ARPA - FVG

Oggetto: SCR 1935 Realizzazione impianti fotovoltaici nel Comune di Meduno.

Proponente: Roncadin Spa.

Codice interno pratica: 518/2022

Figura 12: veduta aerea stabilimento Roncadin e collocazione possibili sorgenti rumore esterno (S esistenti Sp previsionali) n.b. immagine satellitare google maps non aggiornata allo stato attuale Roncadin

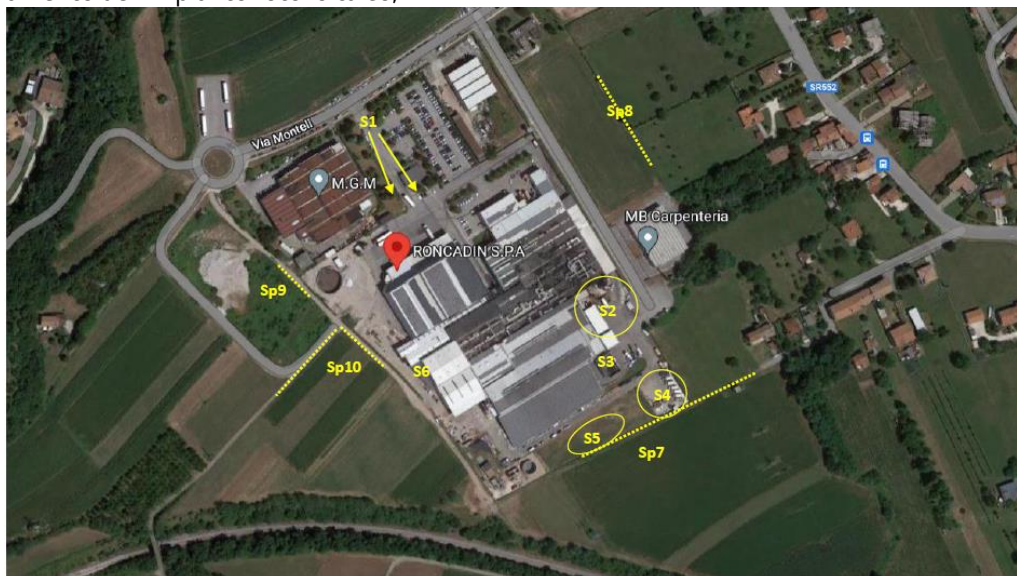
➤ sorgenti rumorose esistenti puntuali e areali all'esterno dei capannoni:

- S1 - area transito veicoli leggeri e pesanti, operazioni di carico e scarico merci e materiali; attività svolta in periodo diurno e notturno;
- S2A - Chiller (12 motori) e Gruppo elettrogeno di continuità - esterno dei capannoni; in esercizio nel periodo diurno e notturno;

- S2B(p) - Impianto automatico per il lavaggio e asciugatura su carrello e box stoccaggio carrelli lavati in area interna aperta non ancora a regime;
- S3 - zona compattatori con passaggio carrelli elevatori; in esercizio nel periodo diurno e notturno (non nell'intero periodo di riferimento);

- S4 - unità esterna sistema di ventilazione cabina elettrica; in esercizio nel periodo diurno e notturno;
- S5 - Depuratore e relativi impianti; in esercizio nel periodo diurno e notturno;

- S6 - Gruppo refrigerazione ammoniacca; in esercizio nel periodo diurno e notturno;
- Sp7 Inverter in progetto - impianto fotovoltaico FV7 (5 pacchi - 16 inverter da 110 kW);

- Sp8 Inverter in progetto - impianto fotovoltaico FV5 (3 pacchi - 8 inverter da 110 kW);
- Sp9 Inverter in progetto - impianto fotovoltaico FV4b (2 pacchi - 6 inverter da 110 kW);

- Sp10 Inverter in progetto - impianto fotovoltaico FV6 (4 pacchi - 14 inverter da 110 kW);

➤ sorgenti rumorose previsionali dell'impianto fotovoltaico - esterno capannoni:

- inverter "SMA Solar STP 110" da 110 kw (Sp 7, 8, 9, 10) – potenza sonora LwA singolo inverter pari a 65 dB(A);
- cabine MT/BT;
- il TCA, al fine della caratterizzazione della rumorosità prodotta dall'azienda in relazione all'ampliamento dell'impianto fotovoltaico ha individuato i seguenti punti di misura e ricettori:
